改善箇所説明図

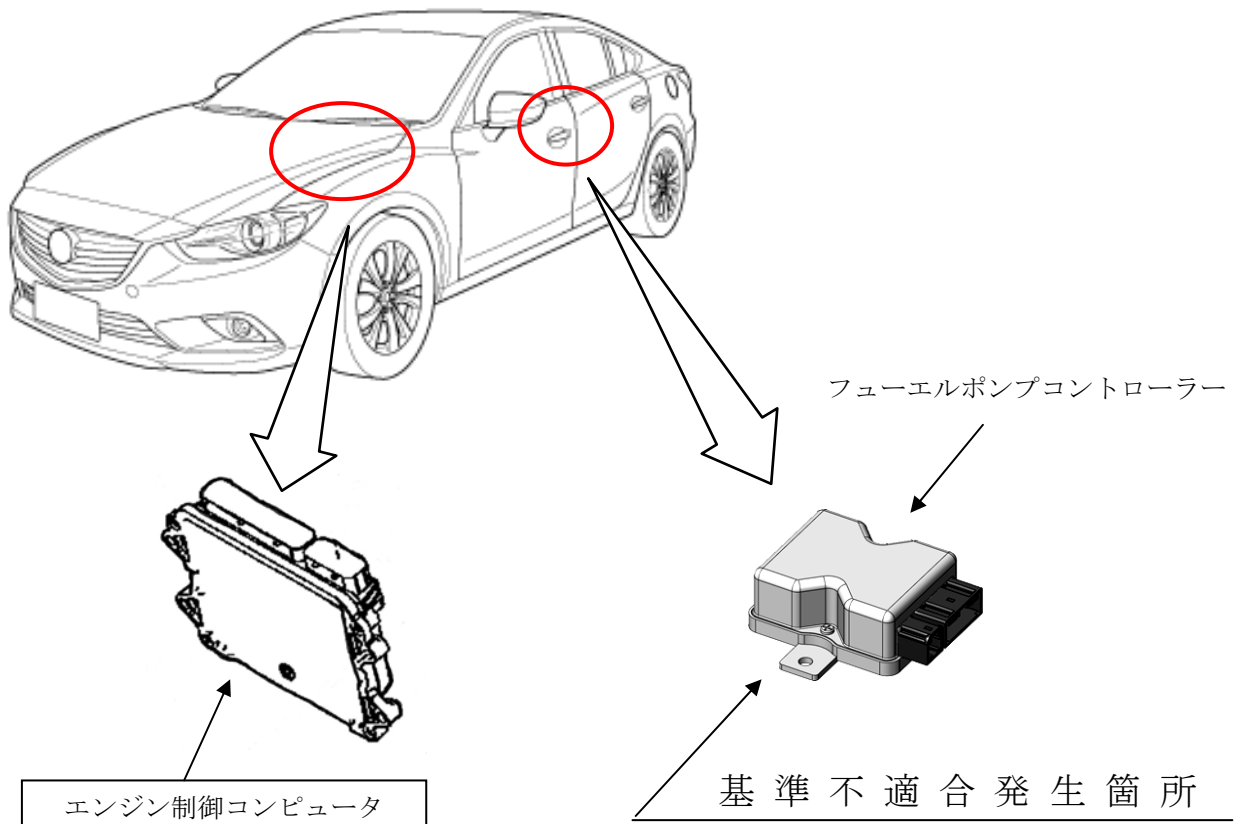
減速エネルギー回生システムを搭載したガソリン車において、燃料ポンプコントローラーのノイズフィルターの特性のばらつきにより、アイドリングストップからのエンジン再始動時に、燃料ポンプに流れる電流のノイズ成分を過電流と誤検知し、故障と判定することがある。そのため、エンジン警告灯が点灯し、燃料ポンプの作動が停止してエンストするおそれがある。

全車両、燃料ポンプコントローラーの制御プログラムをノイズフィルターの特性に適したものに書き換える。

識別：左リヤ・ドア・ロア・ヒンジ取り付けボルト（上側）の頭に黄ペンを塗布する。
